ESTUDIO DE IMPACTO AMBIENTAL CATEGORÍA II, DENOMINADO:

INTERCONEXION VIAL VILLA LUCRE/EL CRISOL/CORREDOR NORTE

Preguntas de Ampliación

DEEIA-AC-0159-2312-2020

PLANO ORIGINAL Y PROPIEDAD INTELECTUAL DEL ARQUITECTO, PROHIBIDA SU REPRODUCCION TOTAL O PARCIAL, Y SU USO SIN SU CONSENTIMIENTO DADO POR CESION ESCRITA

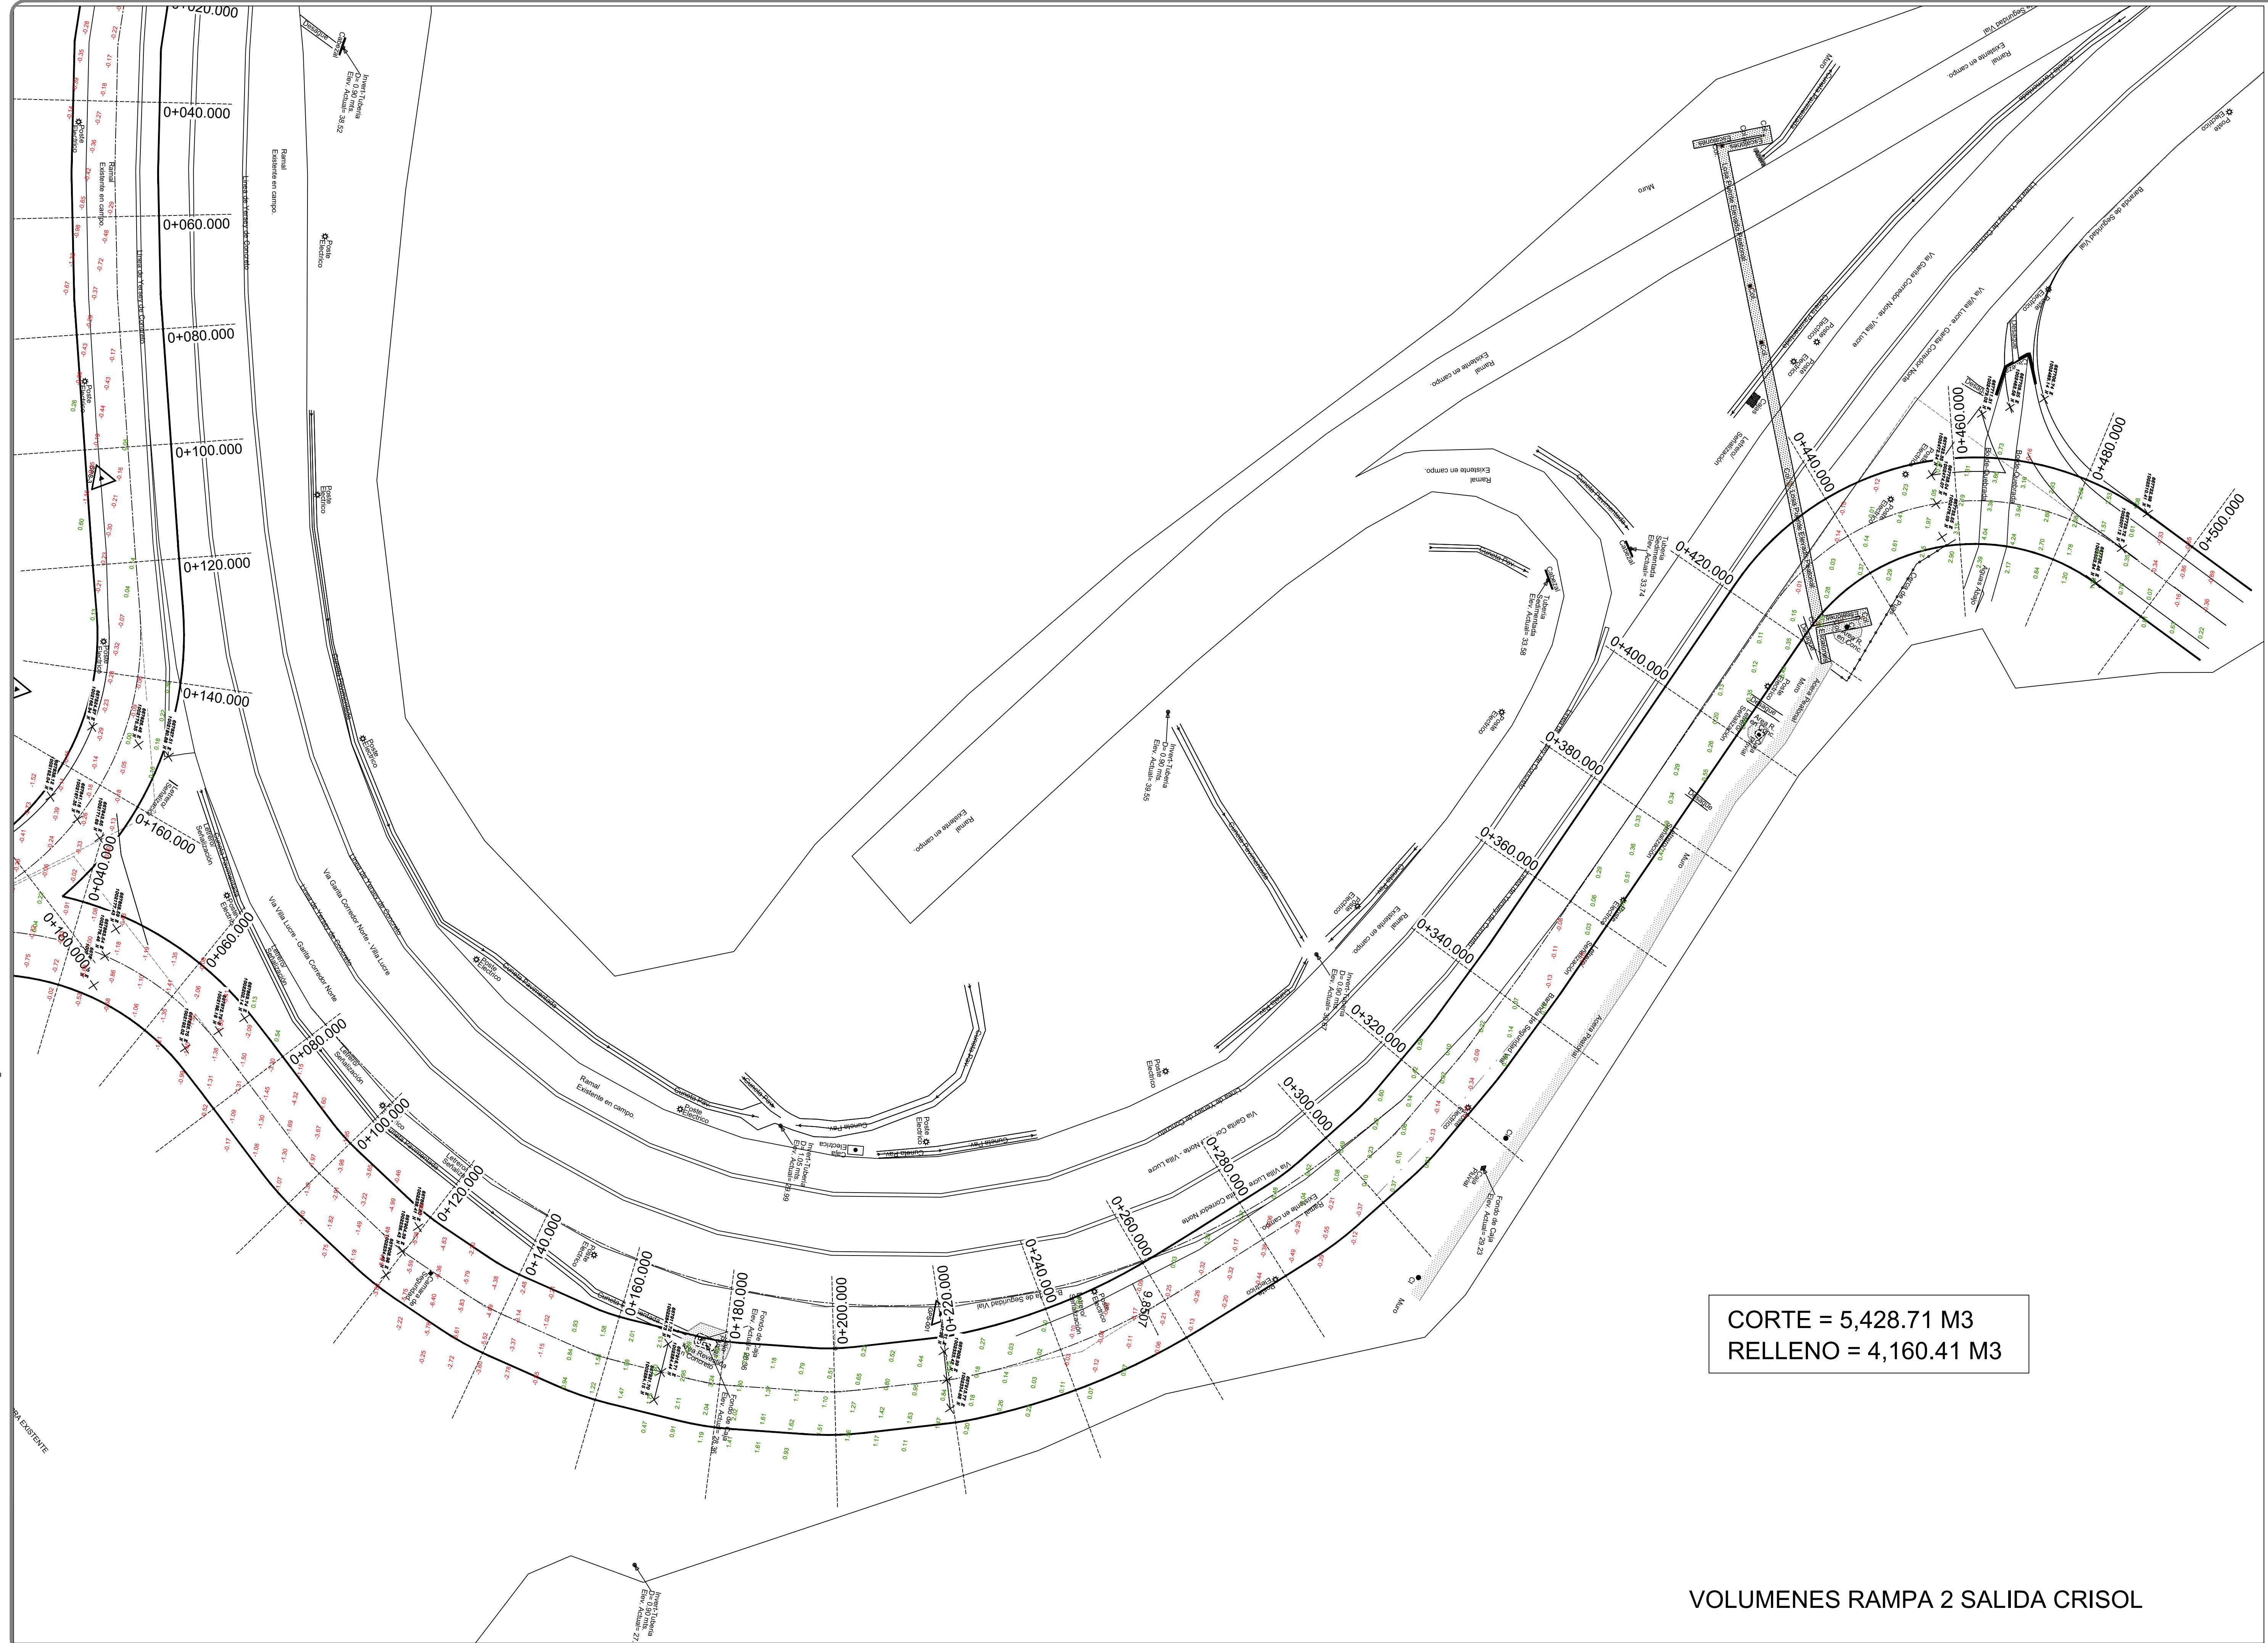
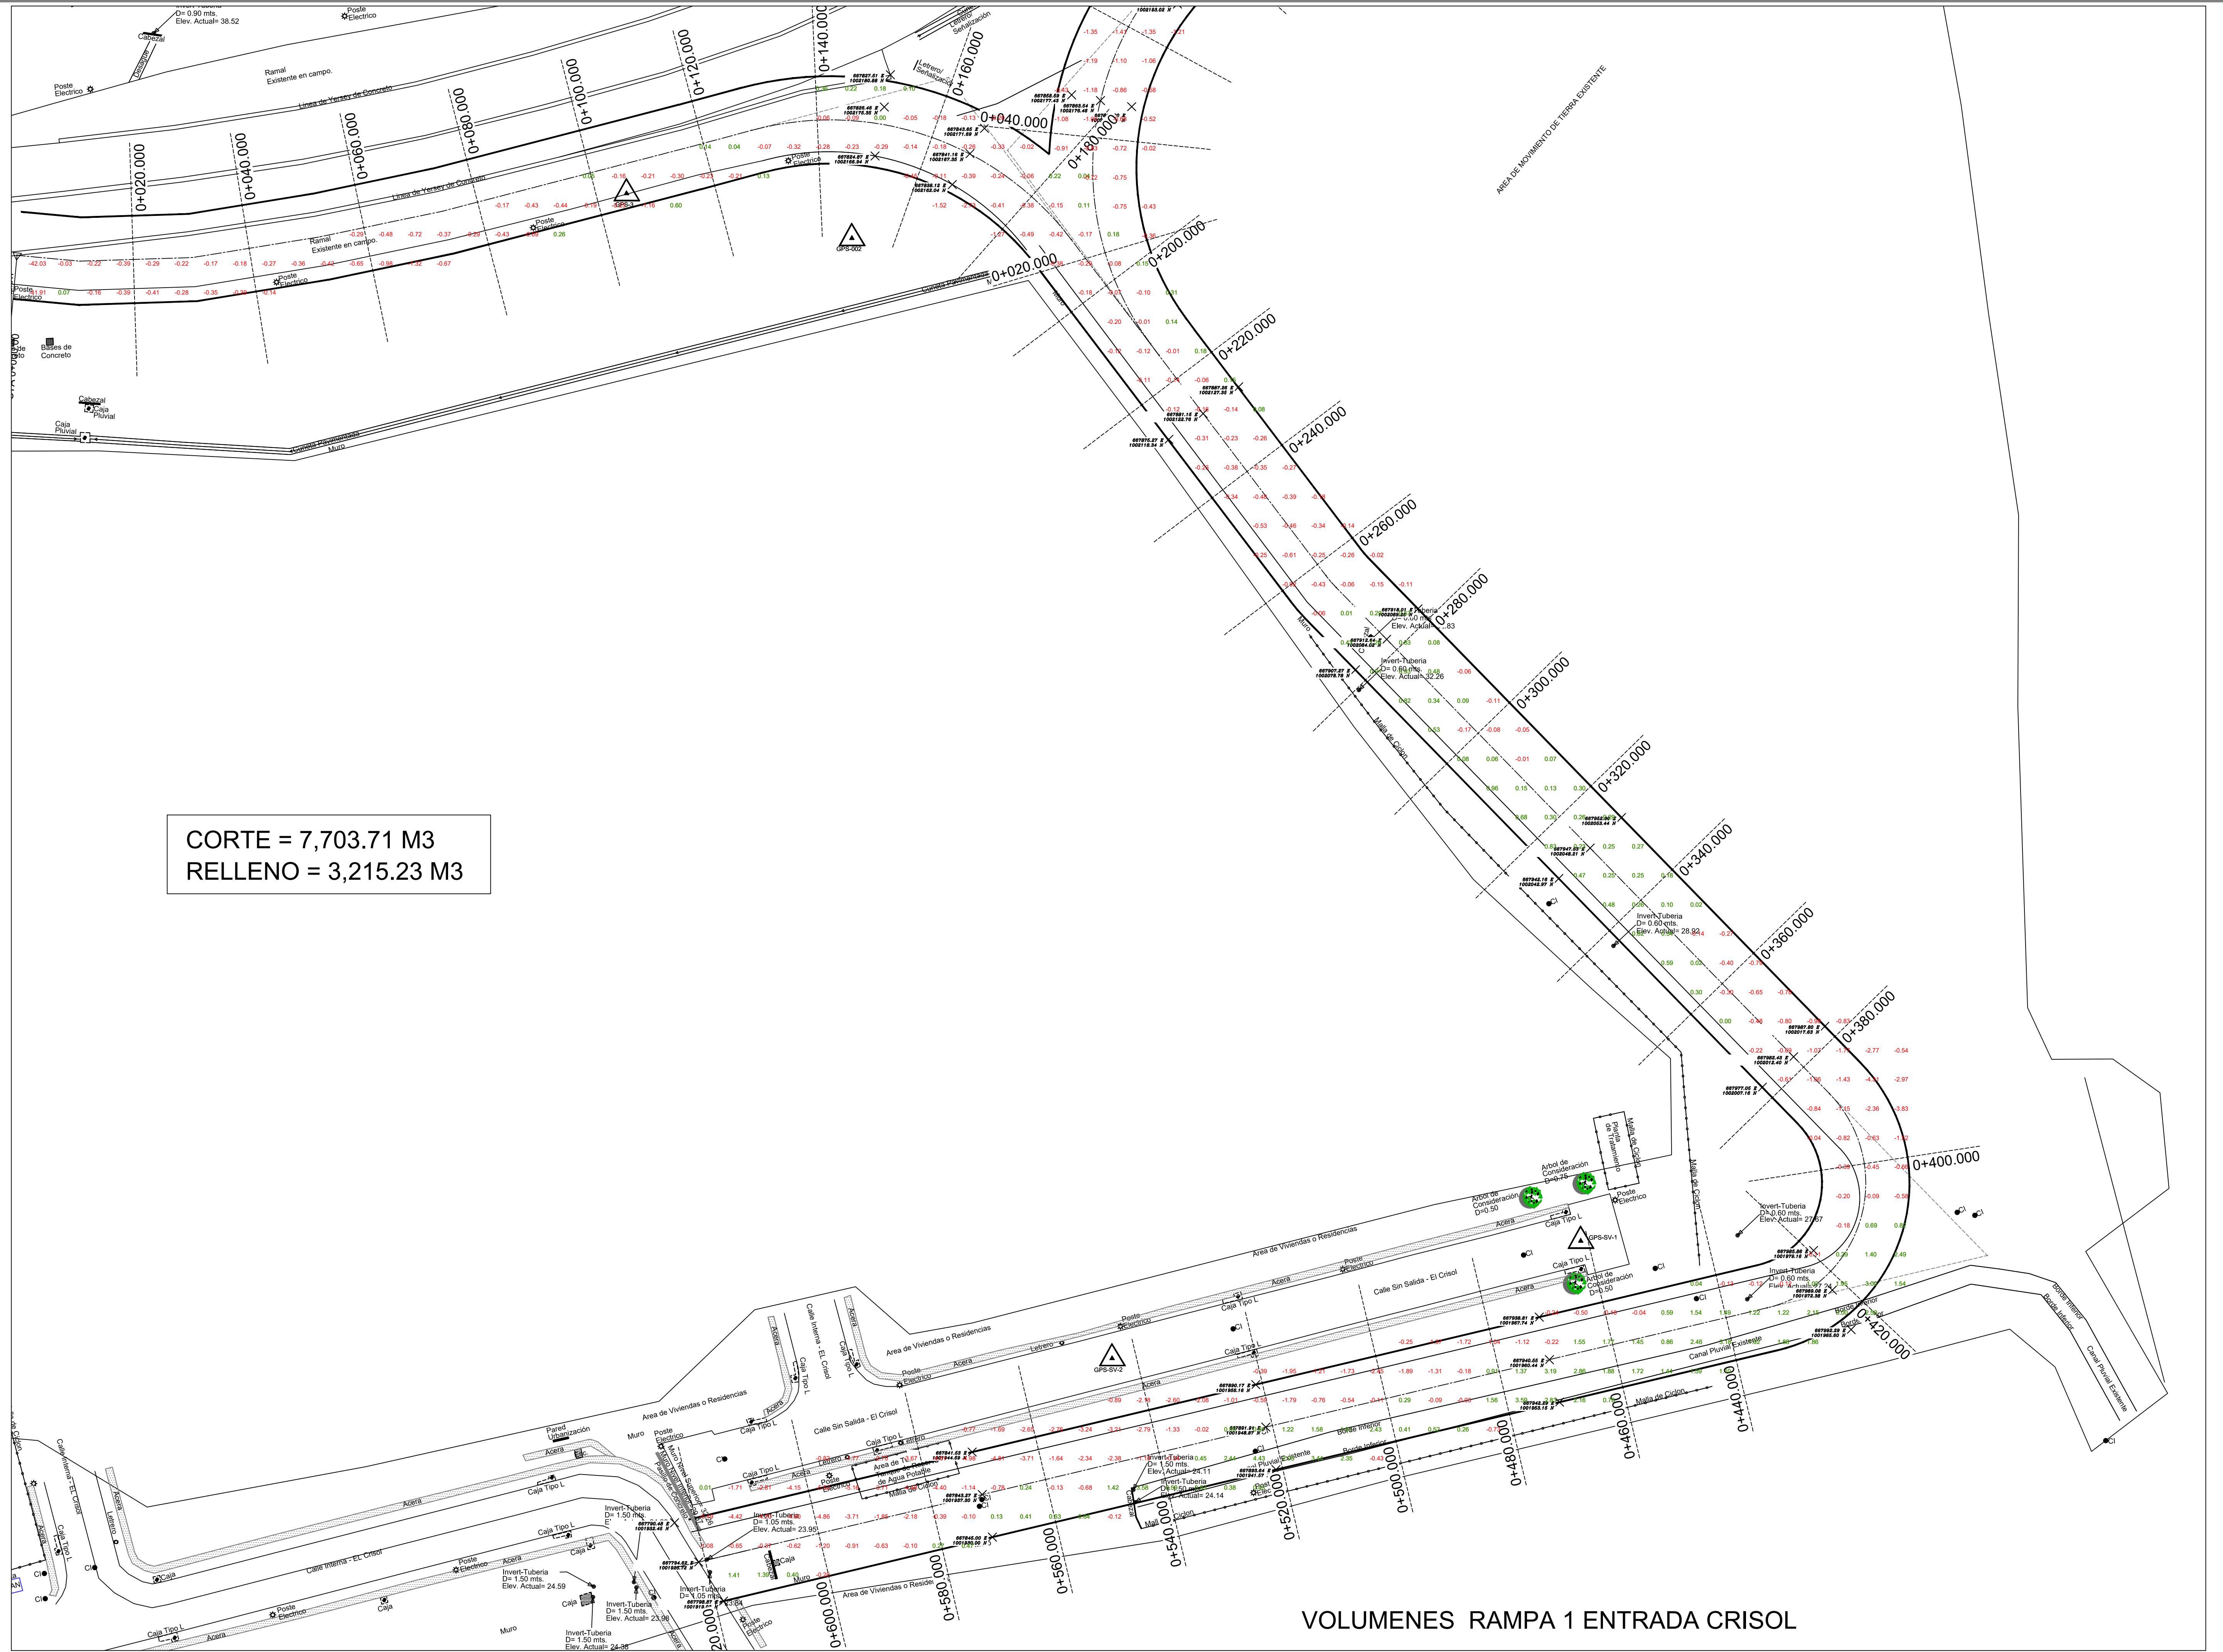
- d. Presentar planos de los perfiles de corte y relleno, donde se establezca: el volumen de movimiento de tierra a generar en el proyecto y volumen de material de relleno e indicar los niveles seguros de terracería.

- d. Presentar planos de los perfiles de corte y relleno, donde se establezca: el volumen de movimiento de tierra a generar en el proyecto y el volumen de material de relleno e indicar los niveles seguros de terracería

- d. Se adjuntan los planos perfiles de corte y relleno, en el anexo. En nuestro caso no aplica lo de niveles seguros de terracería ya que las aguas están siendo encajonadas, los trabajos de corte y relleno no se realizarán sobre las fuentes hídricas.
